Recommandations

PRILLY, COLLÈGES DU CENTRE ET DU GRAND-PRÉ - ASIGOS - 2025

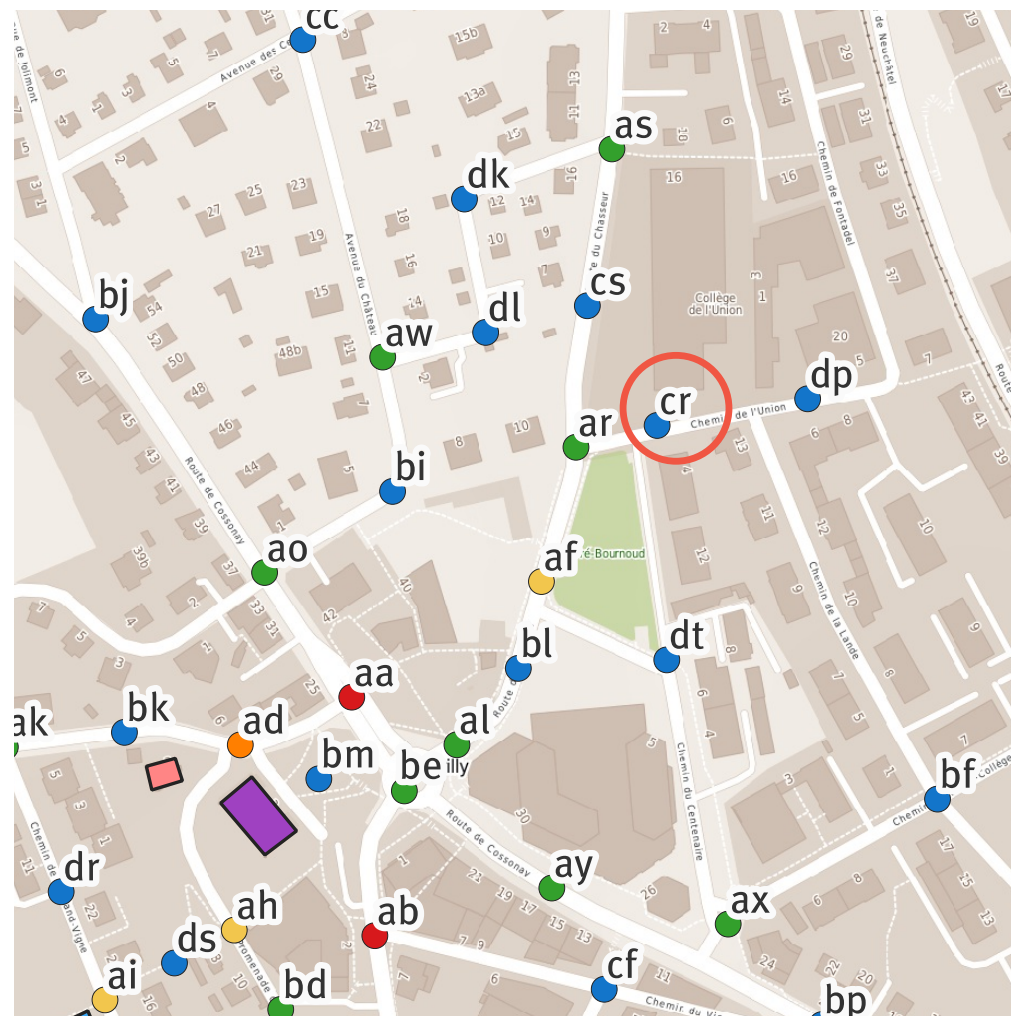
- × Distances de visibilité de/vers la zone d'approche Sud insuffisantes selon VSS 40 241 en raison d'obstacles (totem d'entrée en zone 30).

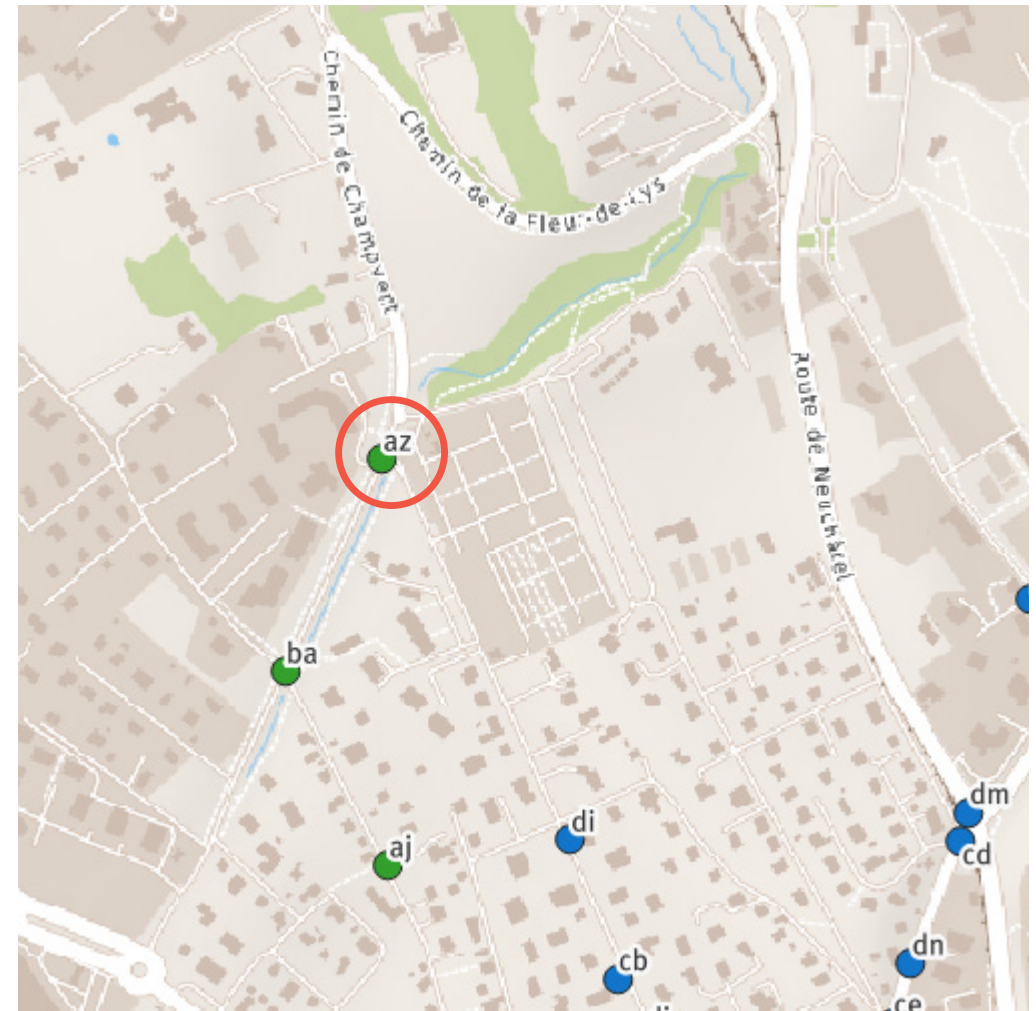
- × La visibilité au droit du débouché privé est masquée par de la végétation (supérieure à 60 cm de haut). Les véhicules sortants ne voient ni les piétons sur le trottoir ni les véhicules roulant sur la chaussée.

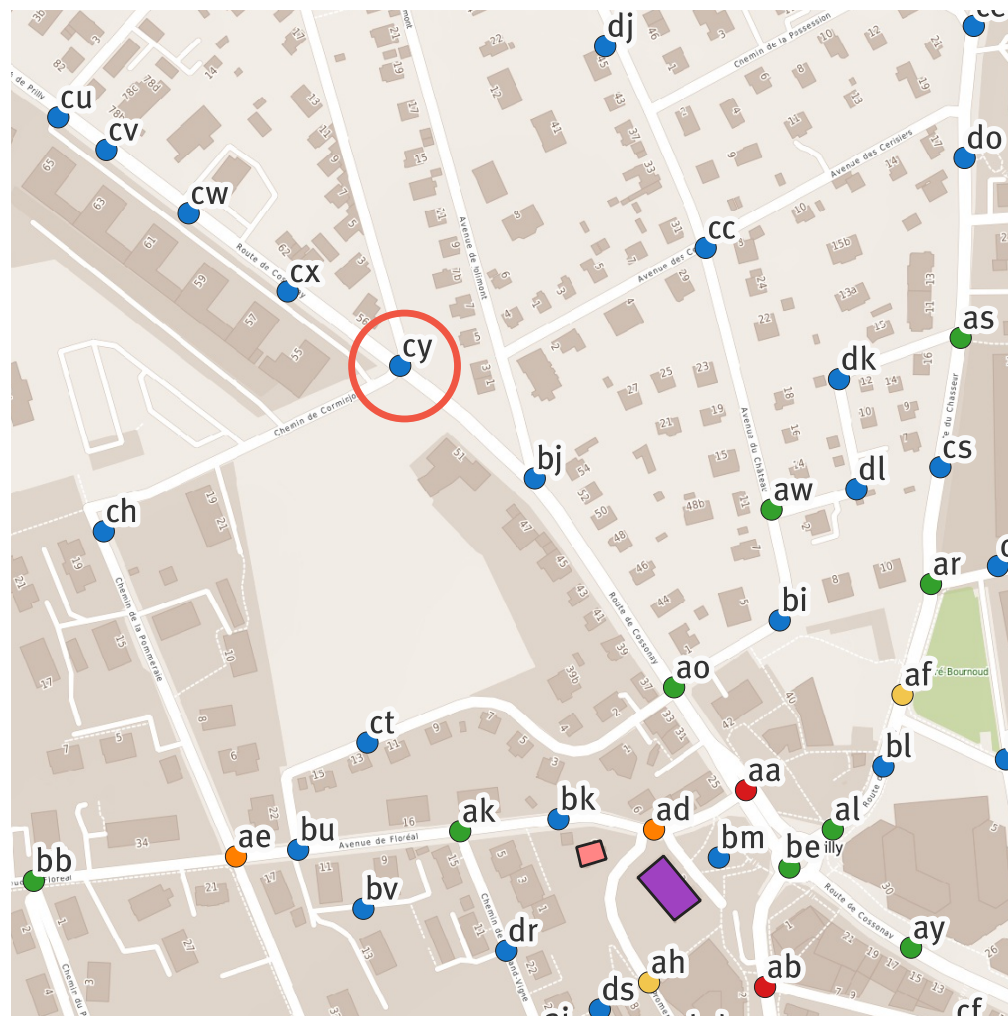
- × Le totem zone 30 peut masquer la visibilité sur la zone d'attente ouest du passage pour piéton.
- × La signalisation de travaux n'est pas à un emplacement idéal (avant le passage piéton).
- × Lors de la visite sur le terrain, les bordures n'étaient pas adaptées (zones en travaux).

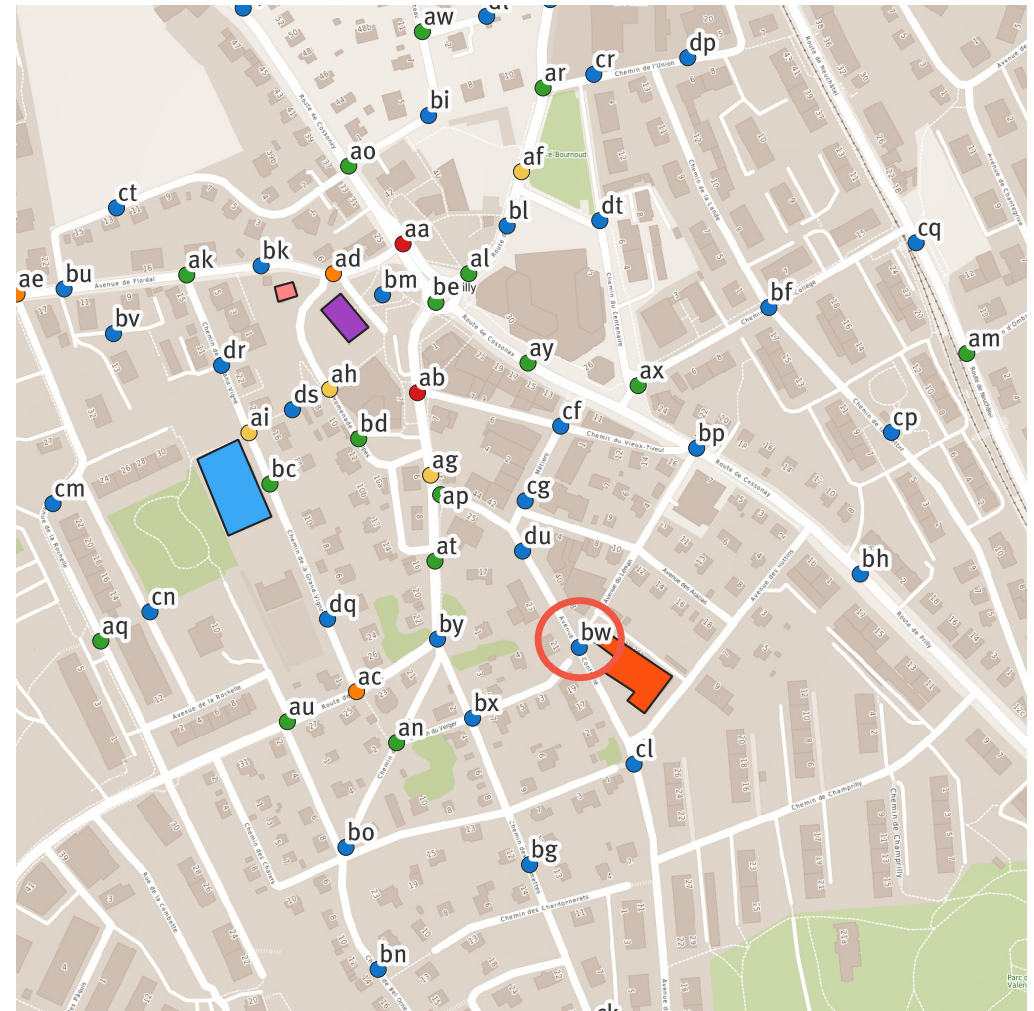
- × Distances de visibilité de/vers la zone d'approche Ouest semblent insuffisantes selon VSS 40 241 en raison d'obstacles (stationnement).

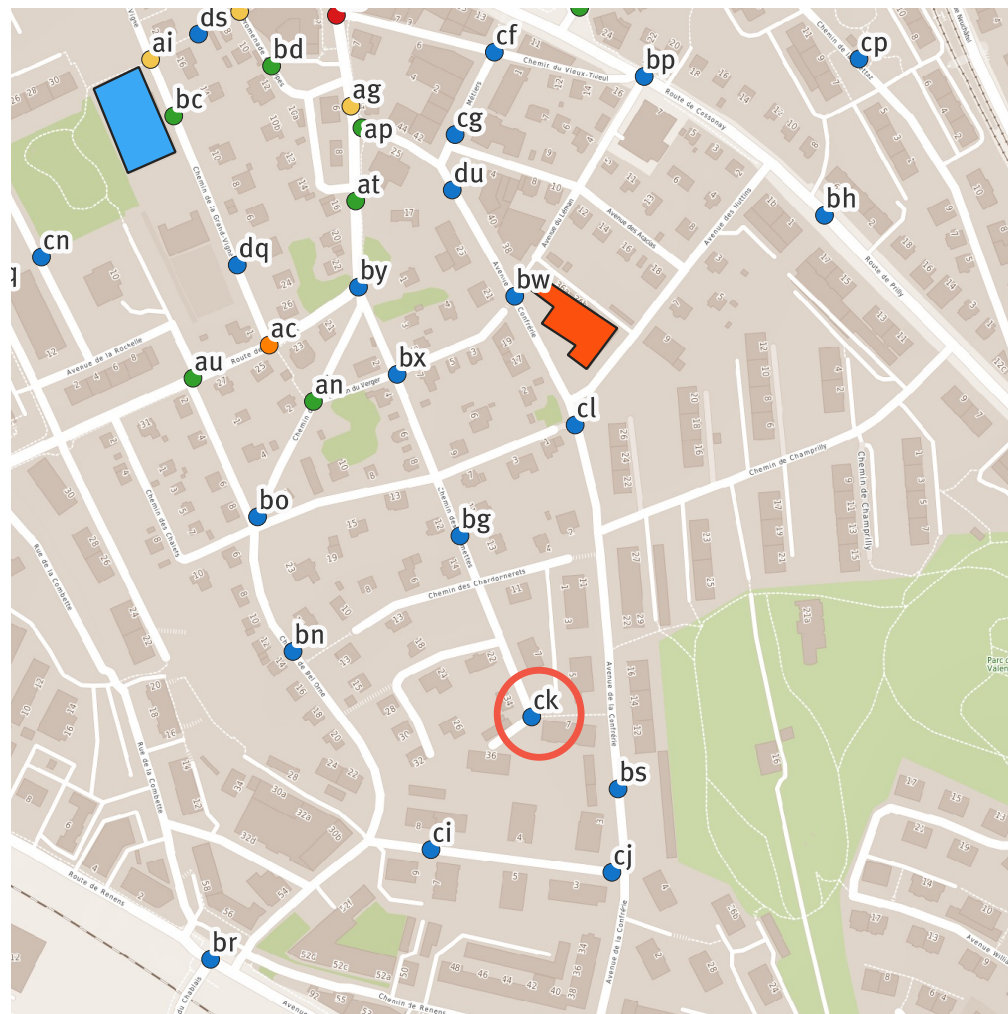
- × Sur le chemin des Baumettes, la visibilité aux sorties riverains n'est pas respectée.
- × Le cheminement piéton, soit la bande longitudinale, n'offre aucune sécurité pour les piétons. De plus, les places de stationnement obligeant les automobilistes à circuler sur la bande longitudinale lorsqu'il y a des véhicules stationnés.

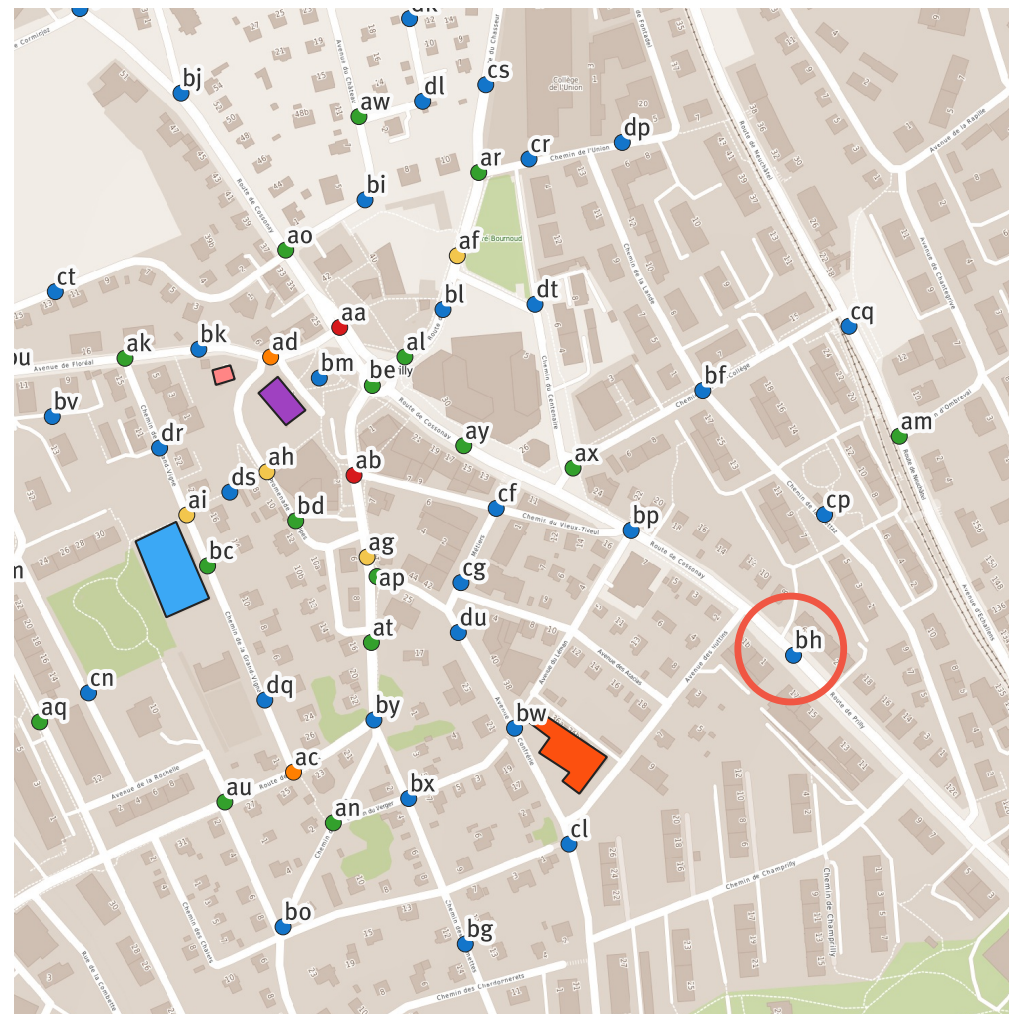
- × La largeur du trottoir au niveau de la station essence est trop étroit.
- × Plusieurs parents indiquent des vitesses de véhicules élevées.

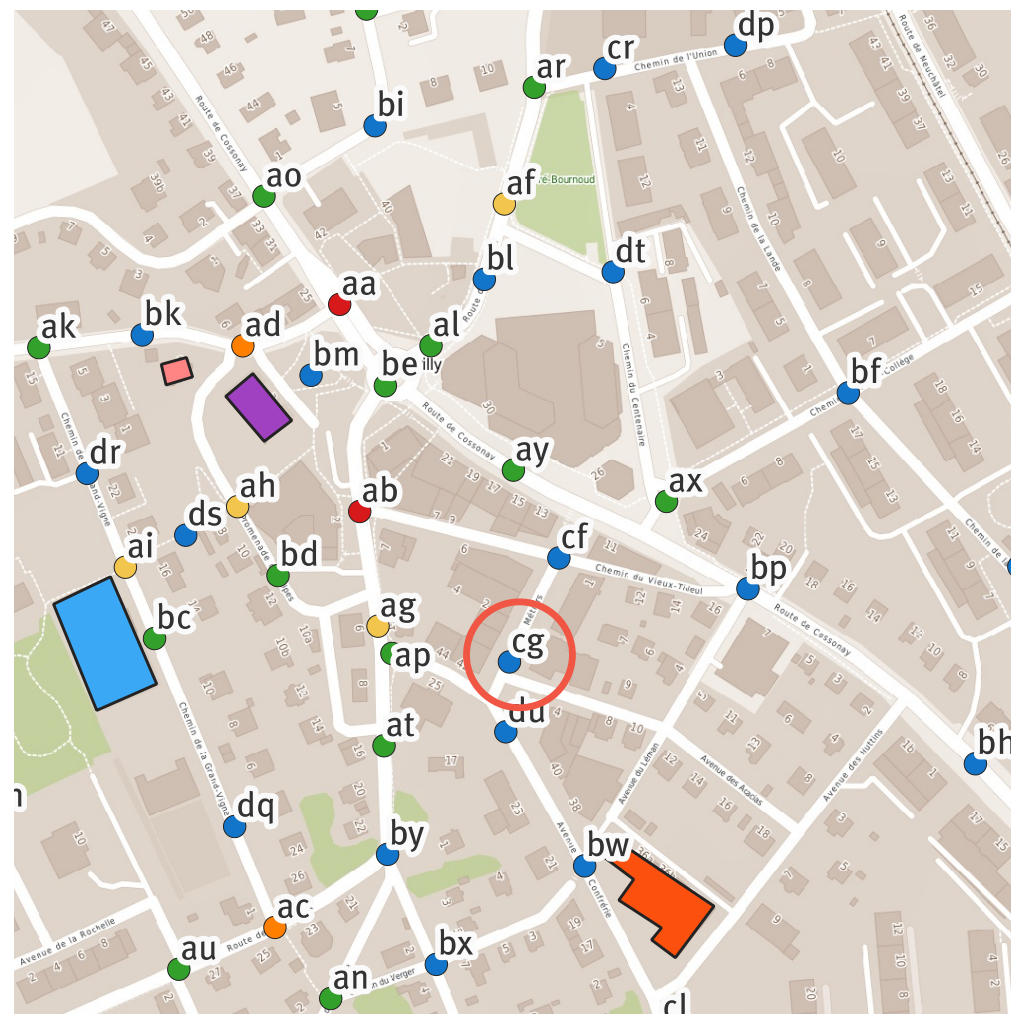
- × Trottoir traversant non conforme (largeur et bordures) à VSS 40 424.
- × Conflit entre flux piéton et manœuvres de livraison sur le trottoir.
- × Conflit entre flux piéton et manœuvres de stationnement 2 roues motrices sur le trottoir.
- × Accès latéraux avec de mauvaises conditions de visibilité sur le trafic prioritaire et les piétons.

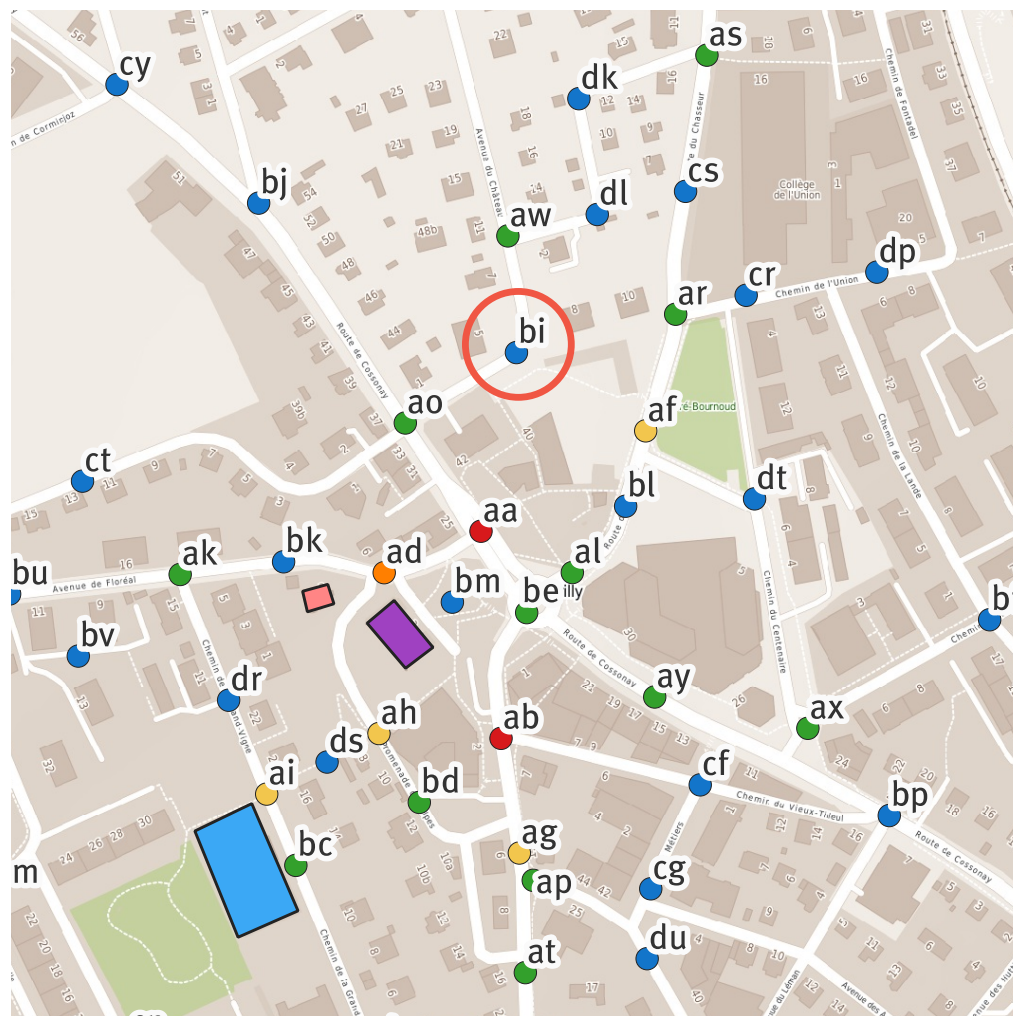
- × Absence d'aménagement piéton au droit de la ligne de désir en traversée de l'Av. du Château.
- × Distances de visibilité de/vers la zone d'approche à l'intérieur de courbe insuffisante selon VSS 40 241 (applicable aussi aux aides à la traversée non marquées) en raison d'obstacles (haie, grillage) - Cette traversée répond à une ligne de désir piéton.

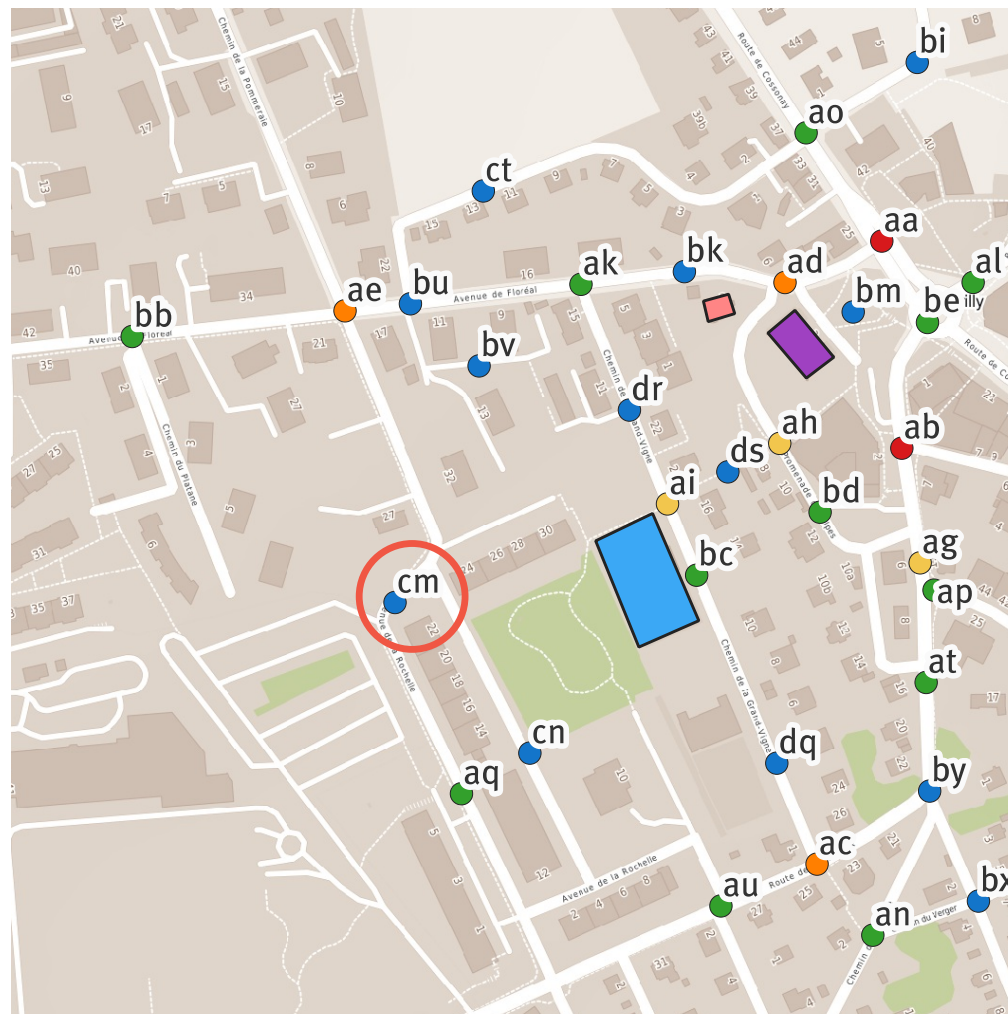
- × Absence d'aide à la traversée des piétons.
- × Distances de visibilité de/vers les zones d'approche insuffisantes selon VSS 40 241 (applicable aussi aux aides à la traversée non marquées) en raison d'obstacles (haie, stationnement), principalement depuis l'intérieur de courbe.
- × Largeur de trottoir insuffisante selon SN 640 070.

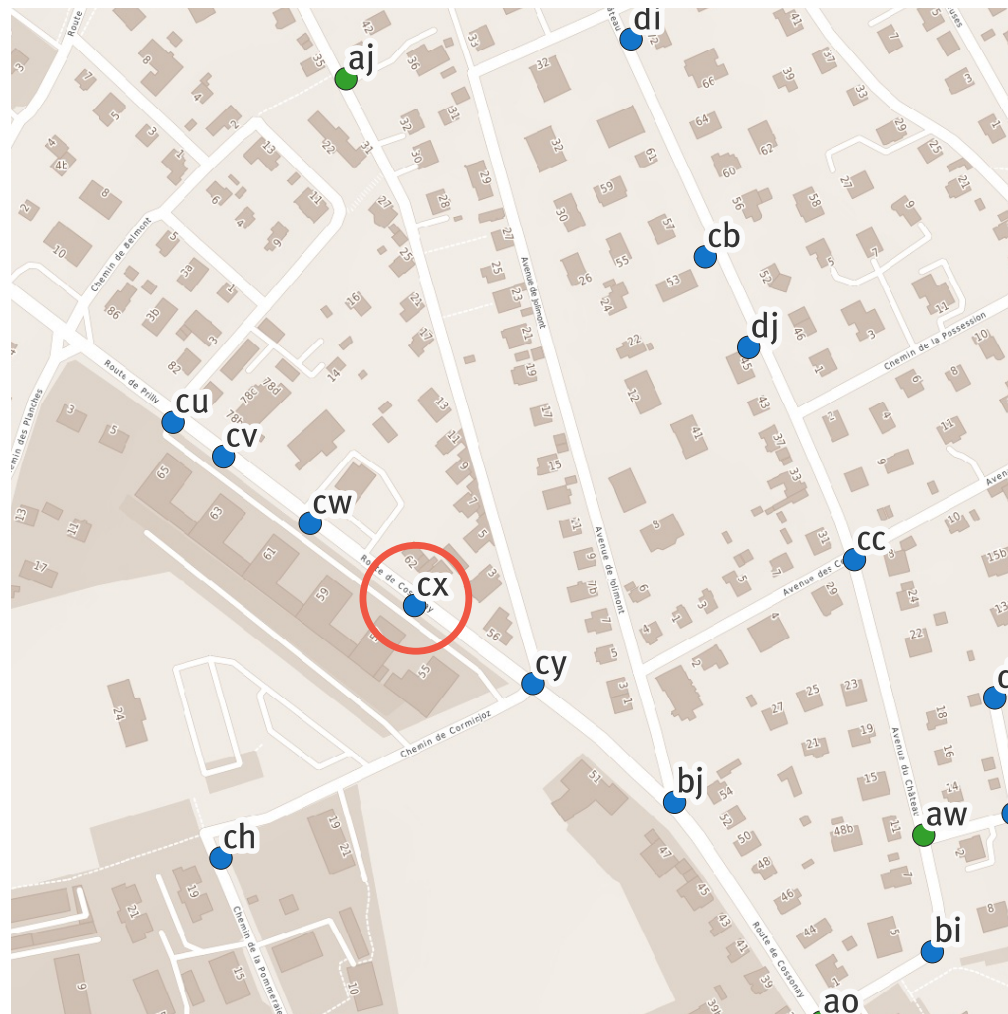
- × Zones de travaux : prêter une attention particulière aux cheminements piétons lors des chantiers (remarque générale).
- × Accorder une attention particulière à l'accroche des cycles sur la route. L'aménagement ne semble pas continu et peu favorable aux cycles.
- × Zone mixte à l'arrière de l'arrêt de bus vélo/piéton sur axe vélo voué à être très fréquenté.
